186-D
bladzijde 1/3
oktober 1970

D SPECIAL

D SUPER

C A R R O S S E R I E

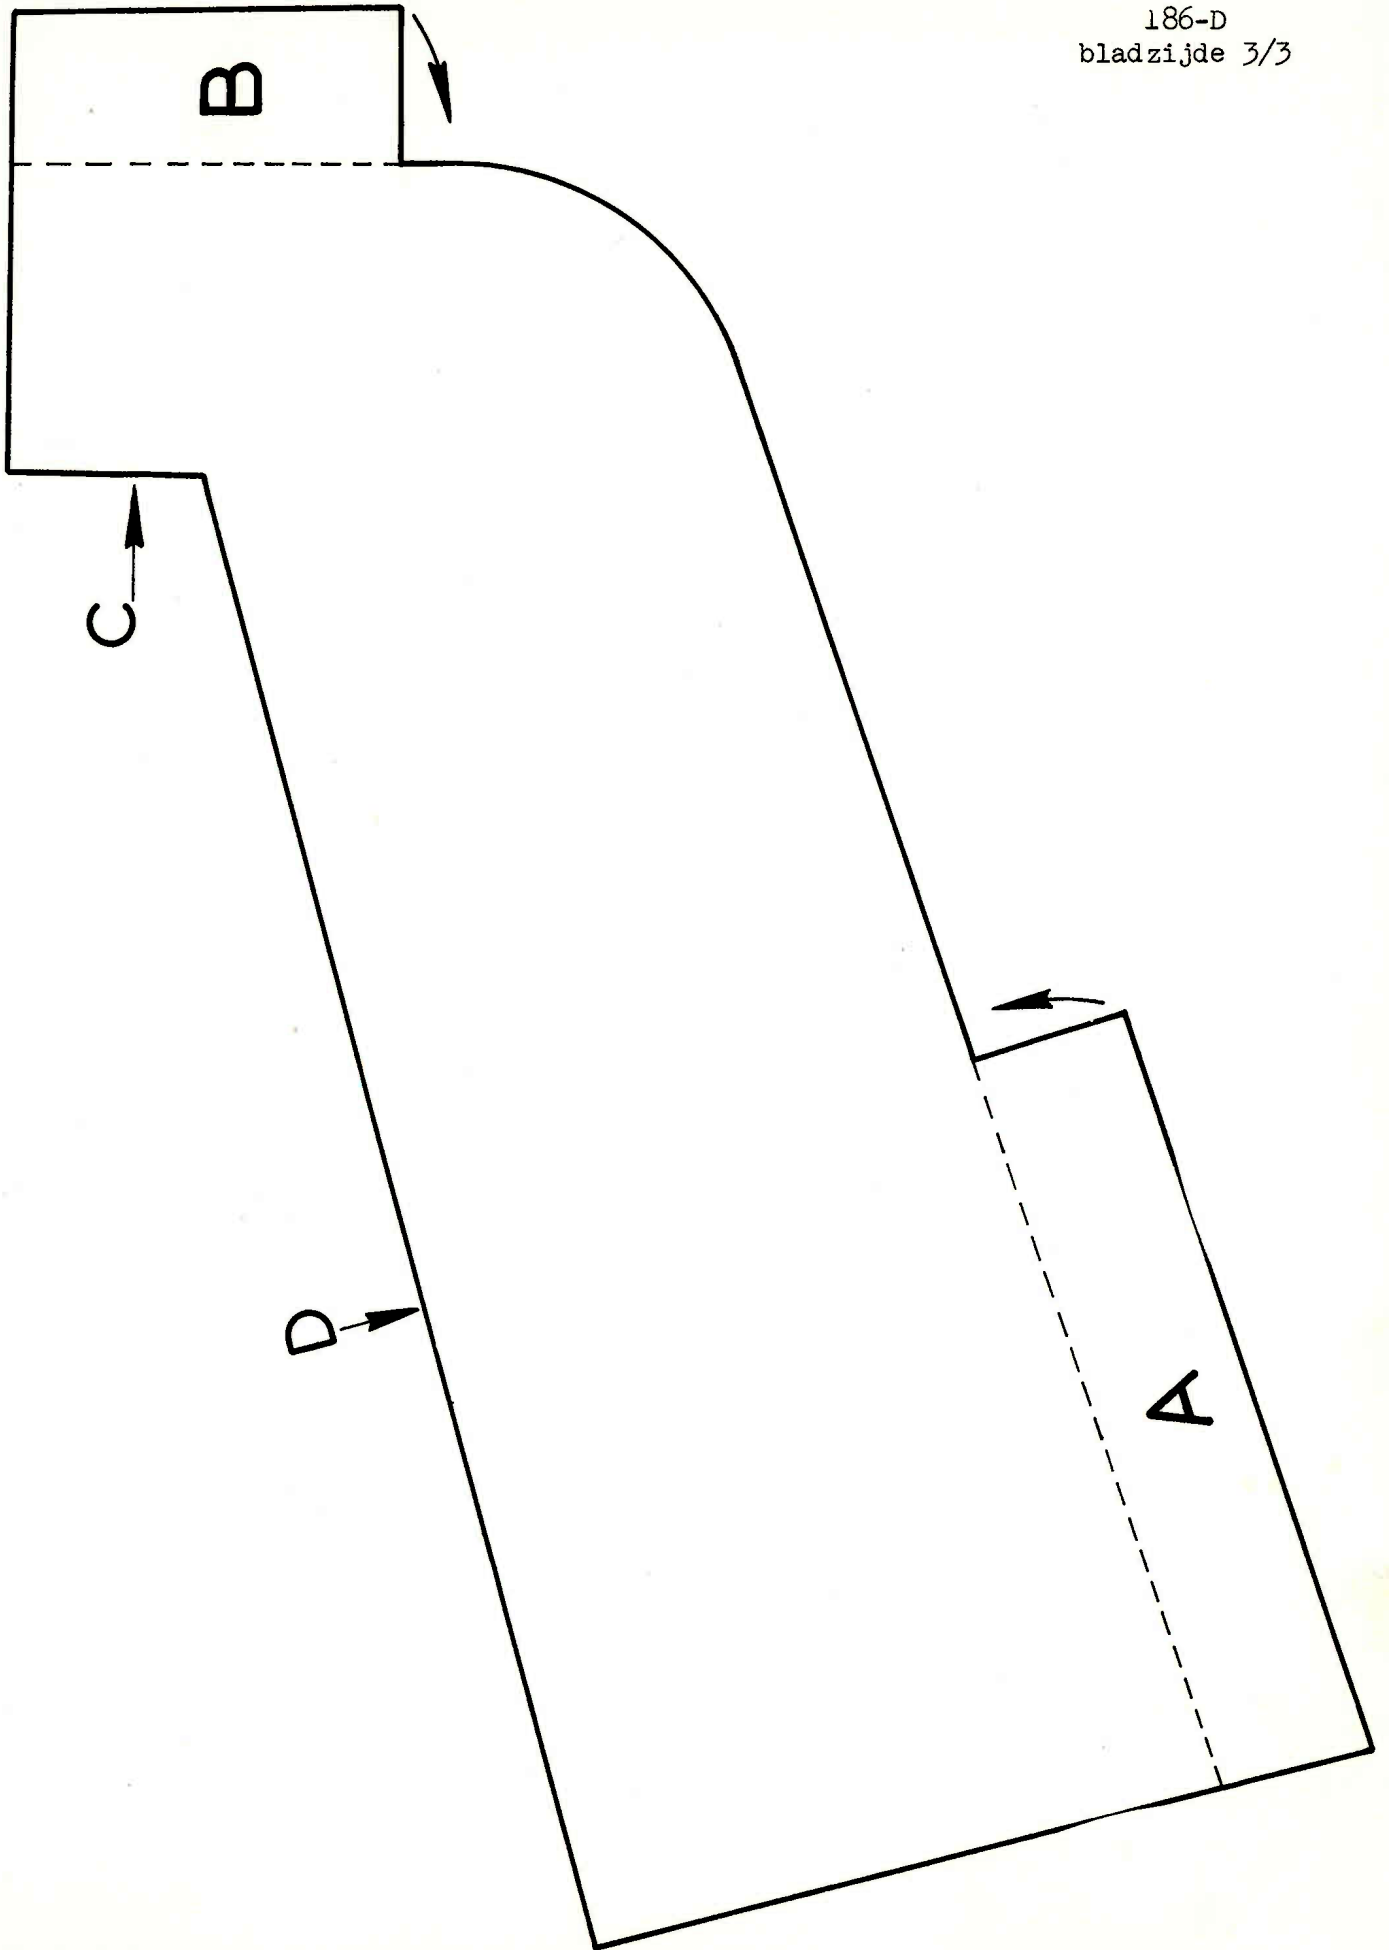
Het plaatsen van het monogram kan geschieden met behulp van een mal.

Uitvoering van de mal.

Knip bijgaande tekening uit en plak deze op 1 mm dik plaat.

Knip de plaat af langs de randen van de tekening.

Buig de delen A en B om onder een hoek van 90°.

Plak een stukje bekleding onder de mal (om te voorkomen dat deze het gespoten kofferdeksel beschadigd).

Breng de mal aan op het rechter achterste gedeelte van het kofferdeksel en schuif de twee omgezette gedeeltes tegen de buitenranden.

De bovenhoek van de mal begrensd door de lijnen C en D geeft de plaats aan waar het monogram ontdaan van de beschermfolie gelijmd moet worden.

Afb. 1 Computer met potentiometer.

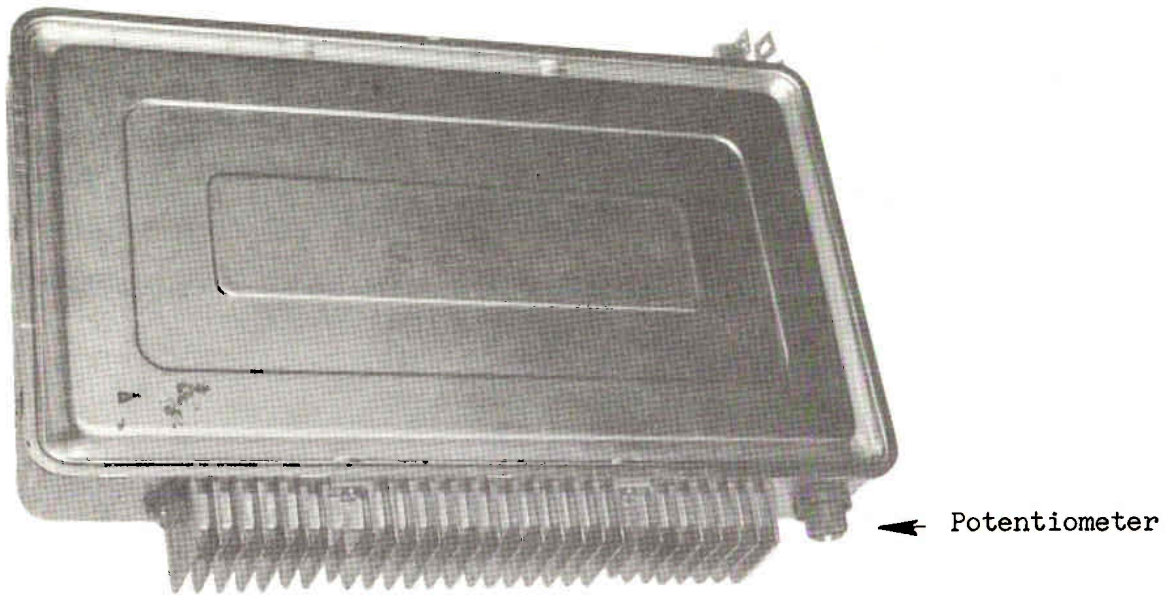
- a) Computer: deze ontvangt een extra informatie via een sonde welke op het luchtfilter is bevestigd en welke de buitentemperatuur doorgeeft. Een potentiometer aan de buitenzijde van de computer aangebracht, maakt het mogelijk deze informatie te identificeren.

DE AFSTELLING VAN DE POTENTIOMETER, WELKE DOOR DE FABRIEK IS UITGEVOERD, MAG NIET WORDEN GEWIJZIGD.

Afb. 2 Luchtfilter met temperatuursonde.

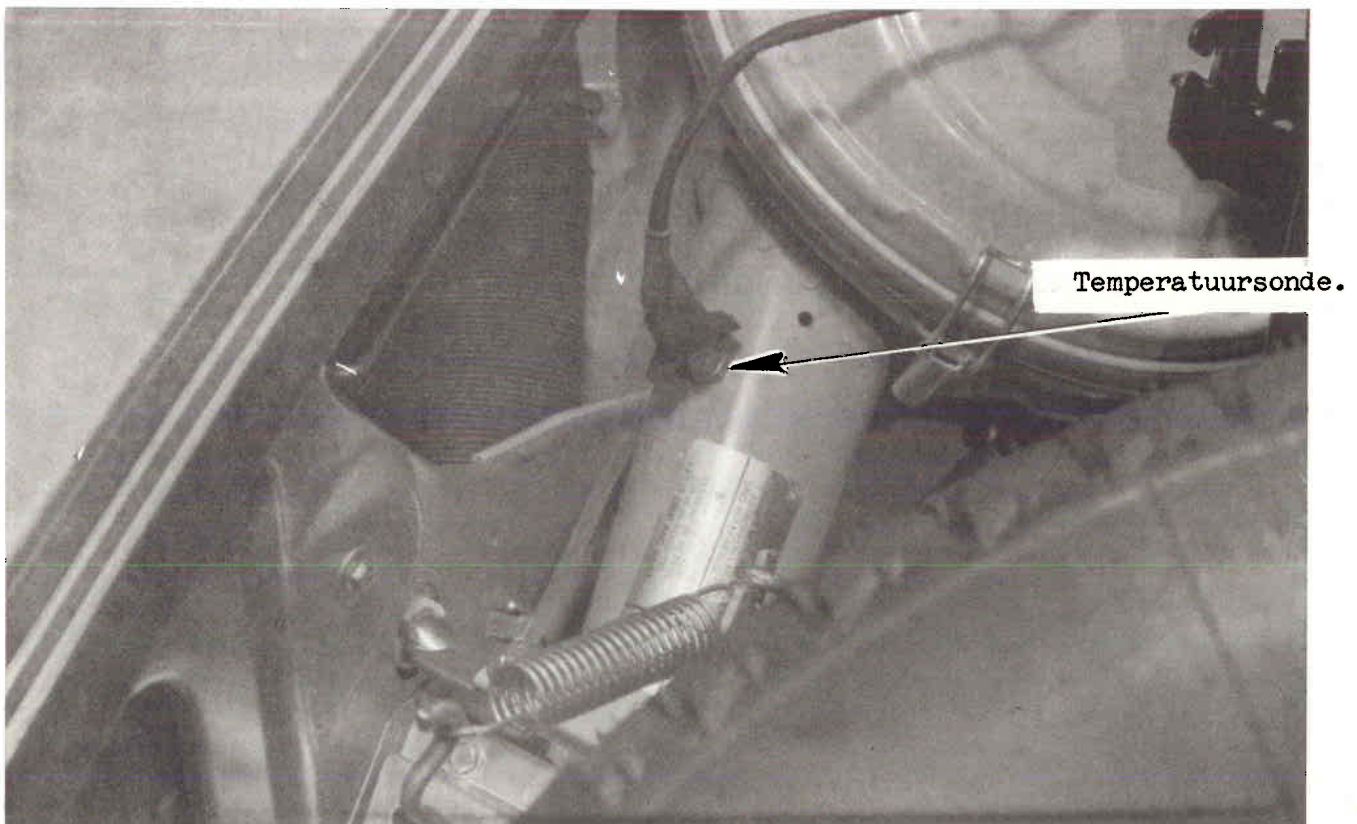
- b) Luchtfilter: voorzien van een temperatuursonde (afb. 2).
- c) Druksonde: Standaard type.
- d) Leidingbundel elektronisch systeem.
